Modulo per la presentazione delle osservazioni per i piani/programmi/progetti sottoposti a procedimenti di valutazione ambientale di competenza statale

Oggetto: Codice procedura 10847 - Costruzione ed esercizio di un impianto di produzione di energia elettrica da fonte eolica "FIORA" di potenza nominale pari a 52,8 MW, da realizzarsi nel comune di Manciano (GR) e delle opere ed infrastrutture connesse

TESTO DELLE OSSERVAZIONI

IMMAGINE n. 2 CUMULO IMPIANTI EOLICI nel BACINO VISIVO TERRITORIO di MANCIANO e di MONTALTO di CASTRO.

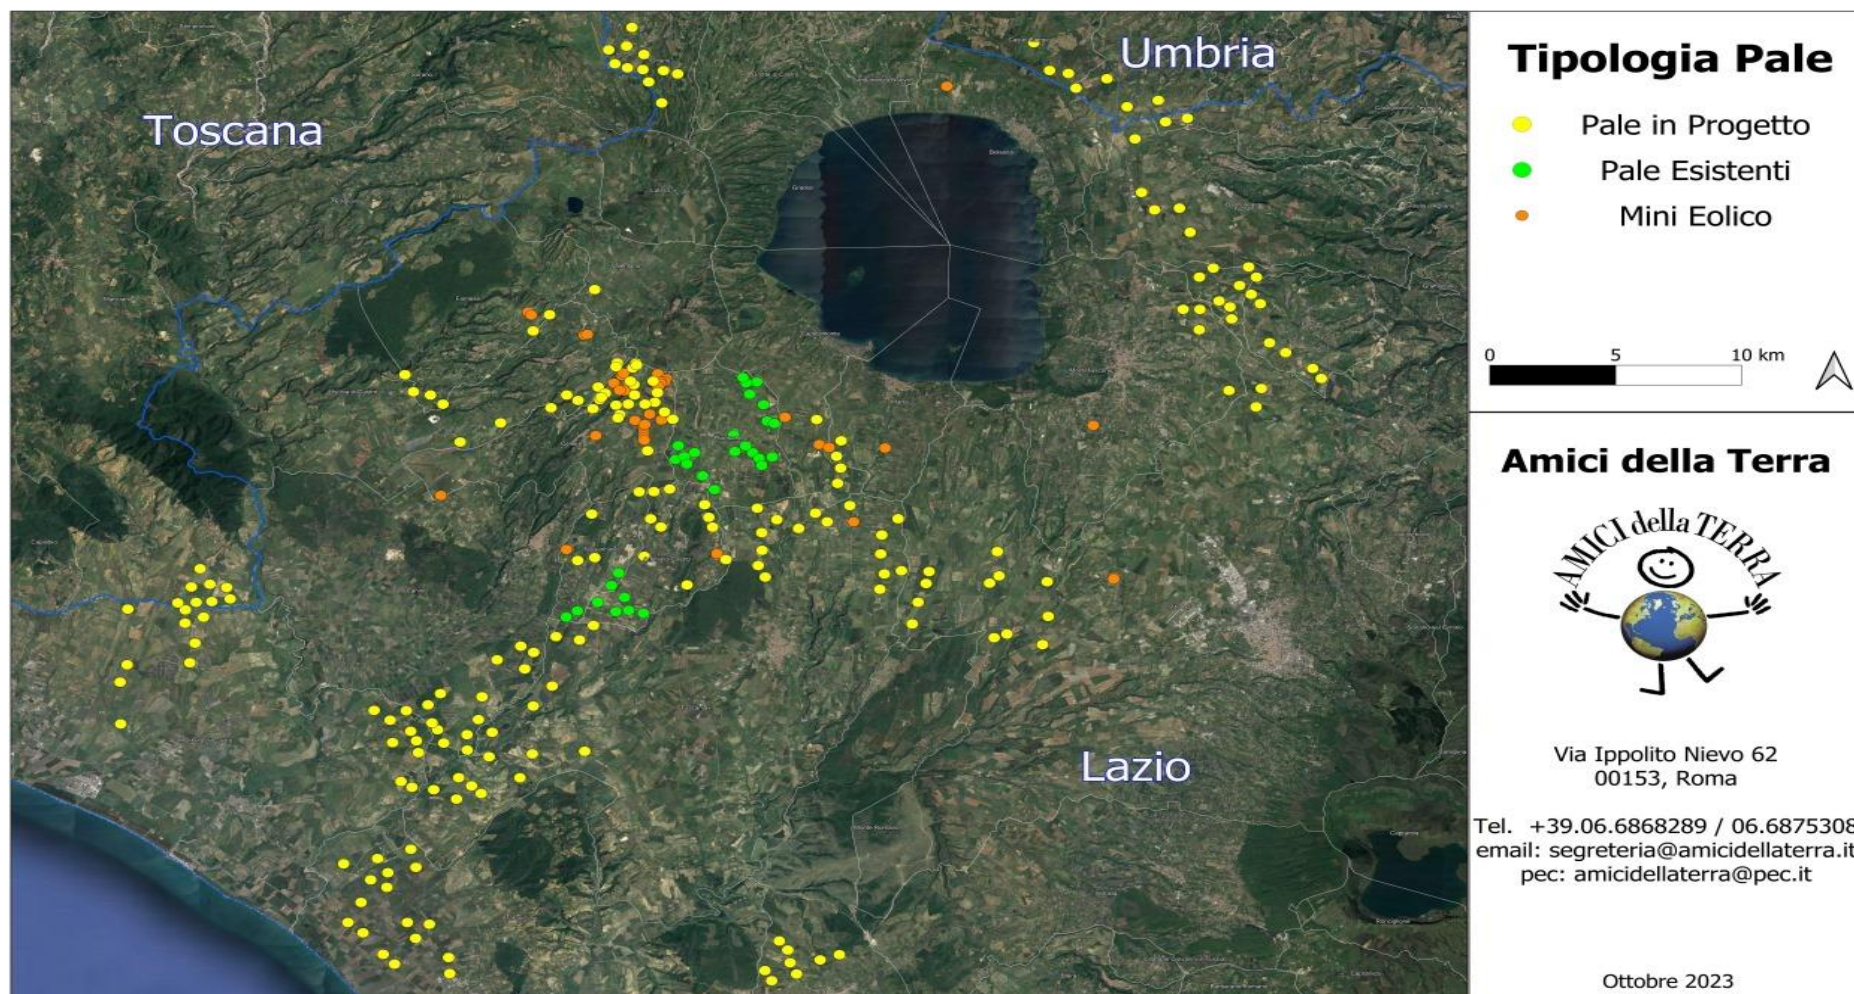
3) OSSERVAZIONE: CUMULO e SATURAZIONE IMPIANTI FER NELLA PROVINCIA di VITERBO, IN PARTICOLARE NEL COMUNE DI MONTALTO DI CASTRO E NELLA ZONA A CONFINE CON IL COMUNE di MANCIANO che SI TROVANO NELLO STESSO BACINO VISIVO.

La zona in cui è stato progettato l'eolico Fiora è già occupata da diversi centinaia di ettari di impianti fotovoltaici già esistenti e in procedura VIA al Mase e alla Regione Lazio così come da diversi progetti di impianti eolici industriali (vedi Allegato Osservazioni immagini nn. 2,3 e 4. L'impianto eolico Fiora, pur trovandosi in Toscana ma nello stesso bacino visivo del territorio limitrofo laziale ed a poche centinaia di metri da una zona già estremamente satura del Lazio, andrebbe ad appesantire una situazione già *critica per la sostenibilità ambientale*.

A riprova di quanto affermato si cita la D.G.R del Lazio n. 171 del 12.05.2023 che da atto dell'elevato impatto ambientale e paesaggistico causato dal cumulo di impianti FER nella Provincia di Viterbo e la conseguente saturazione del territorio. Si porta a conoscenza che la zona più intensamente occupata dagli impianti FER (fotovoltaico ed eolico) sia già esistenti con centinaia di ettari di fotovoltaico già realizzati (immagine n. 4 Allegato) che in procedura VIA al MASE e alla Regione Lazio si trovano nell'area di dettaglio, intermedia e vasta dell'impianto eolico industriale denominato Fiora.
